GEMEINDE FISIBACH KANTON AARGAU

ÄNDERUNG § 20 MATERIALABBAUZONE VOM 12. SEPTEMBER 2019

TEILÄNDERUNG KULTURLANDPLAN
TEILÄNDERUNG BAU- UND NUTZUNGSORDNUNG

PLANUNGSBERICHT NACH ART 47 RPV

Abbildung 3.3 Auszug geänderter Kulturlandplan
(Ausschnitt vom Plan-A, geänderter Kulturlandplan vom 01. Juli 2019, mit Buchstaben der Änderungsbereiche)

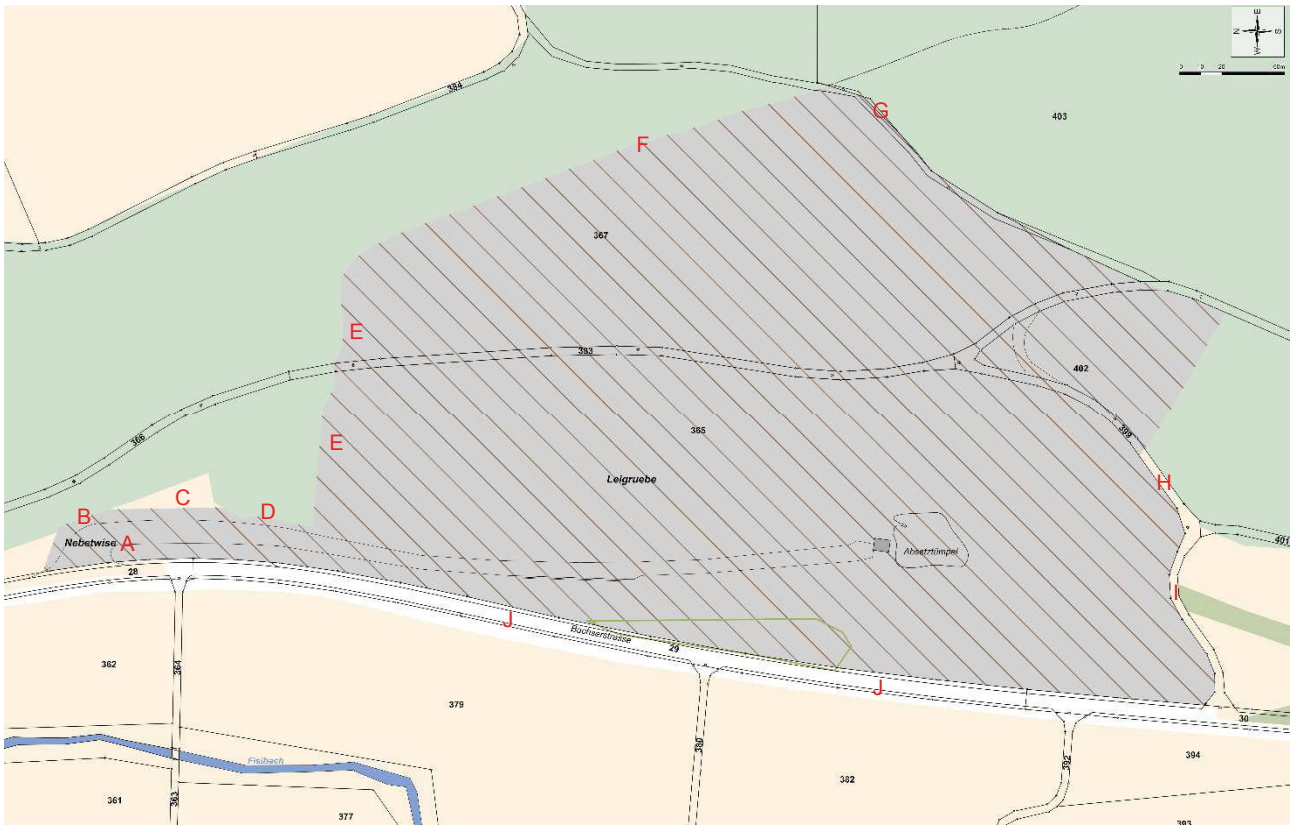
Abbildung 3.2, Bereich 2: Die heutige Abgrenzung des Waldes im Kulturlandplan entspricht östlich des geplanten Einmünders nicht der rechtskräftigen Waldgrenze gemäss dem Waldflächenplan des AGIS [U 24]. Bei der grün eingezeichneten Fläche innerhalb der roten Änderungsperimeters handelt es sich demnach um Nichtwald. Mit der vorliegenden Teilrevision des Kulturlandplans soll die rechtskräftige Waldgrenze als Orientierungsinhalt in den geänderten Kulturlandplan übernommen werden. Die dadurch freiwerdenden Flächen werden wenn nötig der Materialabbau- und Deponiezone (im Bereich B, Abbildung 3.3), ansonsten der Landwirtschaftszone (im Bereich C, Abbildung 3.3) zugewiesen.

Abbildung 3.2, Bereich 3: Die rechtskräftige Waldausscheidung gemäss Waldflächenplan AGIS [U 24] tangiert in diesem Bereich die heutige Materialabbauzone. Dieses Gebiet wird für den künftigen Abbau- und Deponiebetrieb nicht mehr benötigt und soll daher als Wald in den Orientierungsinhalt des geänderten Kulturlandplans übernommen werden (Bereich D, Abbildung 3.3).

Das Gelände ist dort durch den früheren Materialabbau eingetieft worden. Um eine landschaftsverträgliche Endgestaltung zu ermöglichen, ist mit dem Deponieprojekt eine Geländeanschüttung bis zur heutigen rechtskräftigen Waldgrenze gemäss Waldflächenplan vorgesehen. Dieser Bereich soll daher der neuen Materialabbau- und Deponiezone zugewiesen werden (Bereich E, Abbildung 3.3).

Abbildung 3.2, Bereich 5: Entlang des alten Grubenrandes (Abbauetappen 1 bis 3) soll die Zonengrenze auf die rechtskräftige Waldgrenze gemäss Waldflächenplan abgestimmt werden (Bereich F, Abbildung 3.3).

Abbildung 3.2, Bereich 6: Die Zonengrenze soll in diesem Bereich auf die Parzellengrenze 367/403 arrondiert werden (Bereich G, Abbildung 3.3).

Abbildung 3.2, Bereich 7: Die rechtskräftige Waldgrenze gemäss Waldflächenplan AGIS [U 24] verläuft östlich des Flurwegs der Parzelle GB-Nr. 399. Die ersten ca. 40 m ab der Wegkreuzung der Parzellen GB-Nr. 399/401 in nördlicher Richtung werden vom Materialabbau- und Deponiebetrieb nicht tangiert, womit diese Wegfläche der Landwirtschaftszone zugewiesen wird (Bereich H, Abbildung 3.3).

Abbildung 3.2, Bereich 8: Der Ost-West verlaufende Abschnitt des Flurweges der Parzelle GB-Nr. 399 liegt im rechtskräftigen Kulturlandplan stellenweise in der Materialabbauzone. Die neue Materialabbau- und Deponiezone soll auf die nördliche Grenze der Parzelle 399 arrondiert werden. Die Flurwegparzelle soll in diesem Bereich somit vollständig der Landwirtschaftszone zugewiesen werden (Bereich I, Abbildung 3.3).

Abbildung 3.2, Bereich 9: Die im rechtskräftigen Kulturlandplan bezeichnete Materialabbauzone reicht bis auf die Kantonsstrasse. Die Grenze der neuen Materialabbau- und Deponiezone soll hingegen auf die östliche Parzellengrenze der Kantonsstrasse (Grenze der Parzellen 29/365) arrondiert werden. Der Kantonsstrassenbereich wird als Orientierungsinhalt den übrigen Zonen nach Art. 18 RPG zugeordnet (siehe Bereich J, Abbildung 3.3).

Teiländerung Kulturlandplan

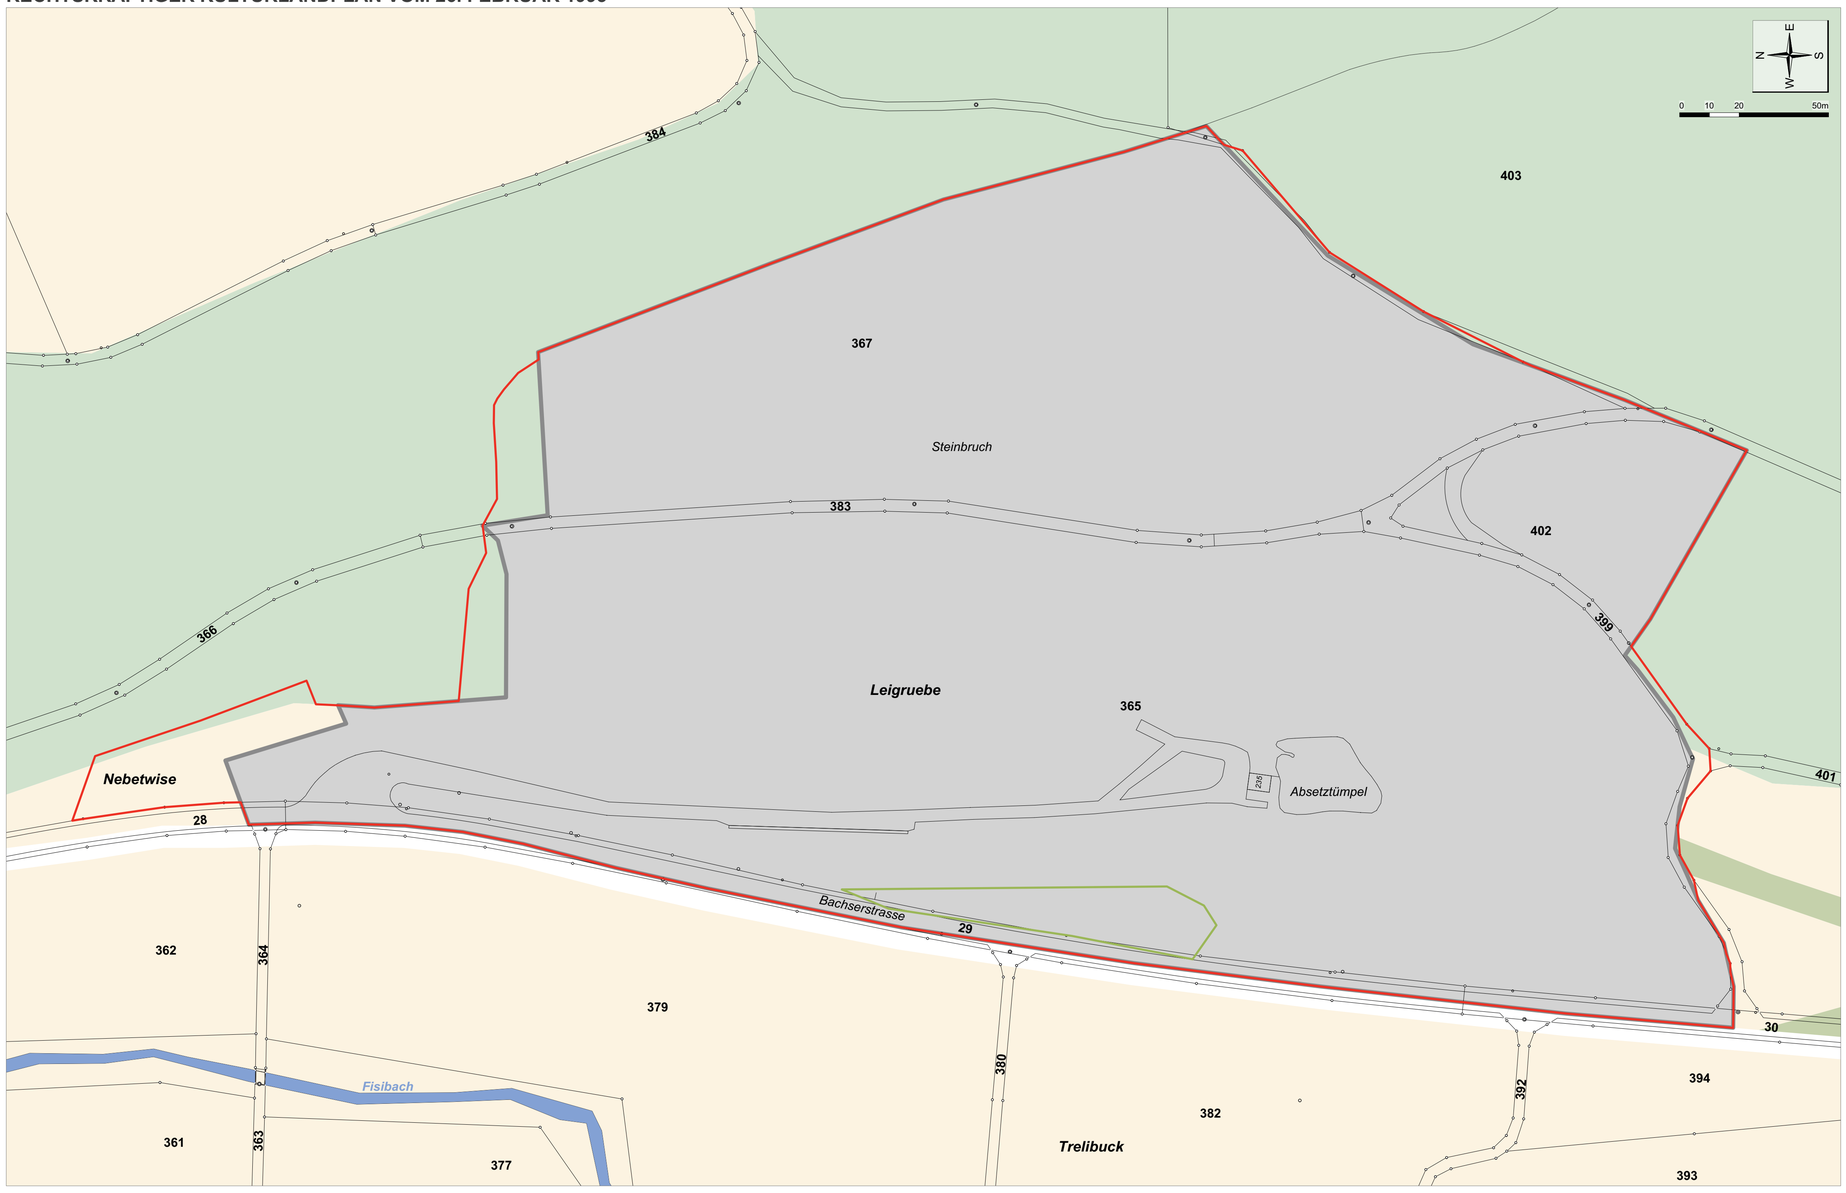
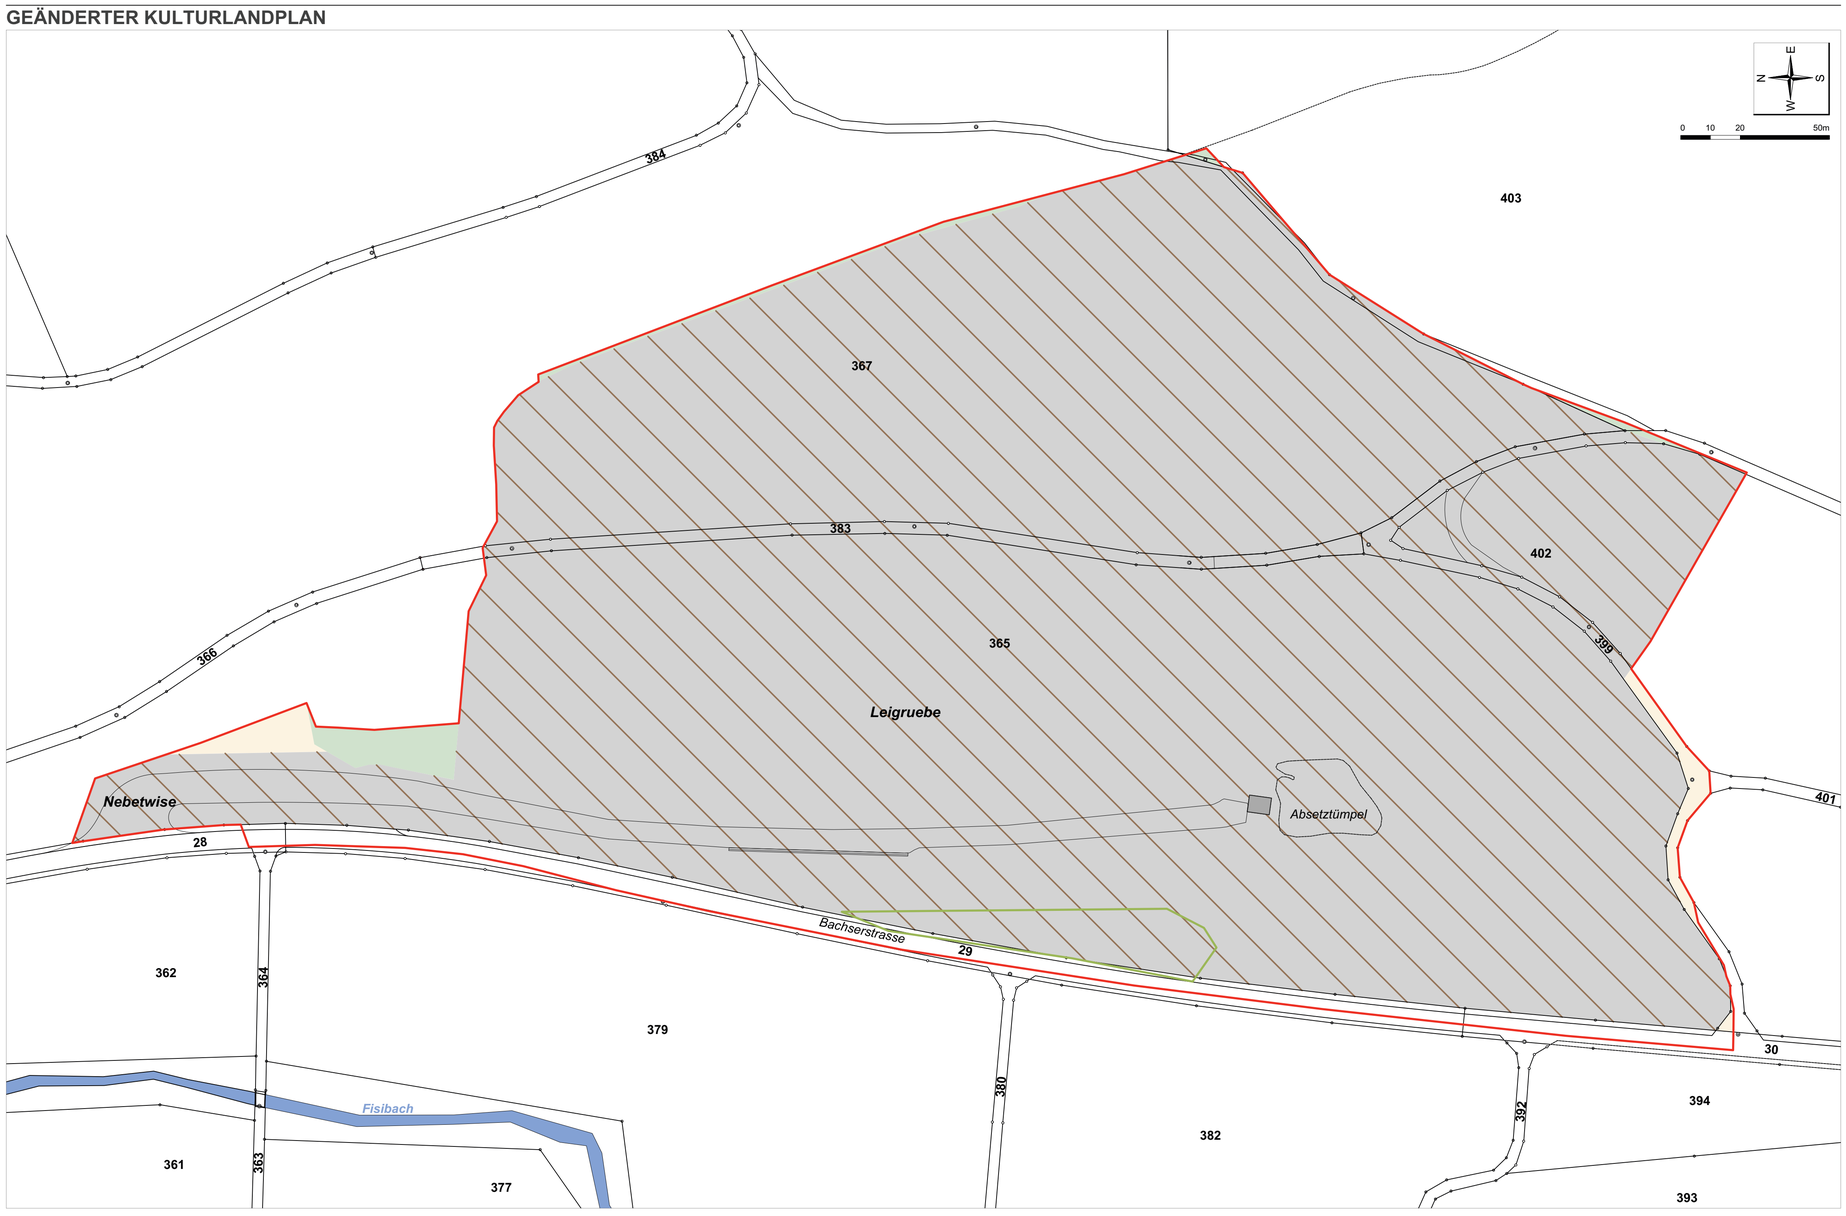
Abbildung 3.2, Bereich 1: Die heutige Erschliessung der Grube soll mit dem geplanten Vorhaben rund 80 m in nördliche Richtung verschoben werden, um genügend Rückstauraum für wartende Lastwagen zu schaffen und somit einen Rückstau in die Kantonsstrasse auszuschliessen. Zudem muss genügend Platz für die erforderlichen Betriebsanlagen (Waaghaus, Eingangskontrolle, Radwaschanlage) vorhanden sein. Aus diesen Gründen ist im Gebiet „Nebetwise“ eine Ausweitung der Nutzungszone in die heutige Landwirtschaftszone unerlässlich. Die Einmündung in die Kantonsstrasse wurde mittels der aktuellen VSS-Normen (Vereinigung Schweizer Strassenfachleute) dimensioniert und die Befahrbarkeit mittels Schleppkurven (nach der Guhlmann-Formel) für den Fahrzeugtyp „LKW mit Anhänger, Typ B“ ausgewiesen (siehe Anhang B). Zudem wurden die Sichtzonen berechnet.

Abbildung 3.2, Bereich 4: Die heutige Abgrenzung zwischen Materialabbauzone und Wald entspricht in diesem Bereich nicht der rechtskräftigen Waldgrenze gemäss Waldflächenplan AGIS [U 24]. Bei der grün eingezeichneten Fläche innerhalb der roten Änderungsperimeters handelt es sich demnach um Nichtwald.

Mit den oben erläuterten Grenzbereinigungen kann die Fläche der Materialabbauzone von aktuell 93‘497 m^2 bei der neuen Materialabbau- und Deponiezone auf 92‘091 m^2 verkleinert werden.
